I.7013.14.2014.IV

Dotyczy: Przetargu na „Przebudowę dojścia do istniejącego zejścia na plażę przy ul. Arciszewskiego w Kołobrzegu”

Pytania i odpowiedzi II

Poniżej zamieszczono przykładowe wzory opraw.

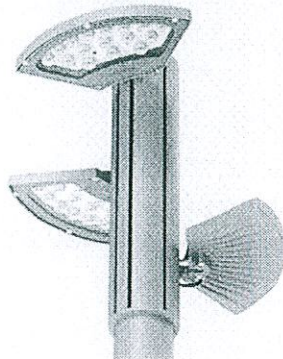
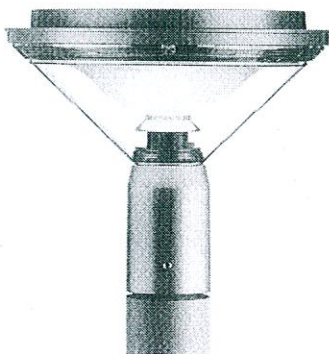
W związku z przygotowaniem oferty przetargowej do w/w postępowania prosimy o zamieszczenie schematów słupów oświetleniowych oraz opraw oświetleniowych, ponieważ rozpiętość cenowa jest duża a w dokumentacji dołączonej do przetargu nie ma jasno określonego jakiego kształtu mają być np. słupy.

Oprawy oświetleniowe powinny spełniać parametry: oprawy LED o konstrukcji zamkniętej, temperatura otoczenia -40° do +50°, stopień ochrony P65, klasa energetyczna A, temp. barwowa 4000-4500K, strumień świetlny: 2500lm; skuteczność świetlna 89lm/W, wskaźnik oddawania barwy 70, korpus aluminiowy – IK10, klosz – IK 08.

Należy przewidzieć 5m słupy aluminiowe anodowane, szczotkowane o przekroju okrągłym. Słupy powinny przenosić obciążenia wynikające z zawieszenia opraw oświetleniowych oraz parcia wiatru dla II strefy wiatrowej.
